**AVIS RELATIF À LA PROTECTION
CONTRE LES EVENTUELS EFFETS NOCIFS ET NUISANCES
PROVOQUÉS PAR LES RAYONNEMENTS NON IONISANTS
GÉNÉRÉS PAR DES ANTENNES ÉMETTRICES STATIONNAIRES**

Commune : PECQ - Exploitant : ORANGE

Référence exploitant : 489C1_2 / 30871C1_2 / 40871C1_2 / 50871C1_2

Rapport n° 5096 / 2023

Figure 1 : Vue en plan des lieux de séjour et des points de contrôle

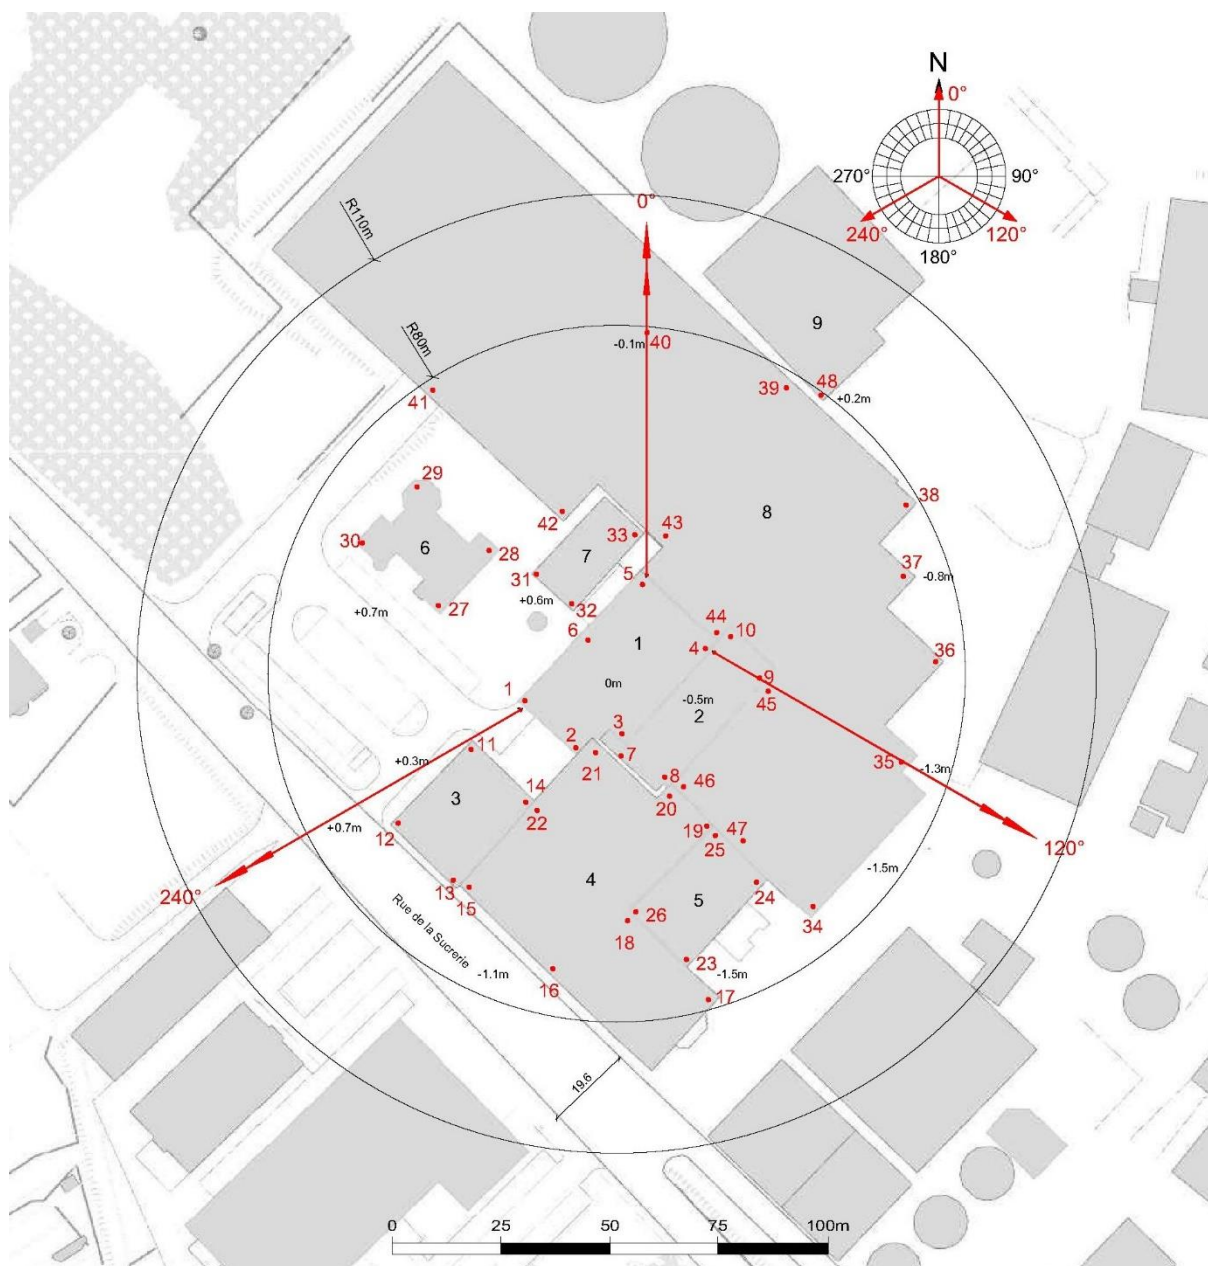
- le numéro du point de contrôle repris sur un des plans de la figure 1;
- le numéro du LS dans lequel se trouve le point de contrôle de la 1^{ère} colonne ;
- l'atténuation d'obstacle prise en compte pour le calcul de l'indice d'exposition dans le LS ;
- le résultat du calcul de l'indice d'exposition.

En ce qui concerne les antennes de l'installation mentionnées dans le tableau 1, la distance maximale à laquelle la limite pourrait être atteinte, à l'extérieur, est égale à 97,9 m. S'il n'y a pas de LS à une distance inférieure, les antennes respectent forcément la limite d'immission.

Dans le cas des LS situés à l'intérieur des bâtiments, une atténuation d'obstacle est prise en compte et il en résulte que la distance maximale à laquelle la limite pourrait être atteinte se réduit à 69,3 m.

Les résultats de l'évaluation décrite au paragraphe 4 indiquent que les antennes émettrices stationnaires de l'installation faisant l'objet du présent avis ne produisent pas, dans un lieu de séjour, un rayonnement électromagnétique maximum supérieur aux limites fixées à l'article 4 du décret.

En conclusion, les antennes émettrices stationnaires faisant partie de l'installation référencée dans le paragraphe 2 et dont les caractéristiques techniques sont résumées dans le tableau 1 **respectent les limites d'immission** fixées à l'article 4 du décret du 8 décembre 2022 (M.B. du 16.12.2022) modifiant le décret du 3 avril 2009 relatif à la protection contre les éventuels effets nocifs et nuisances provoqués par les rayonnements non ionisants générés par des antennes émettrices stationnaires.
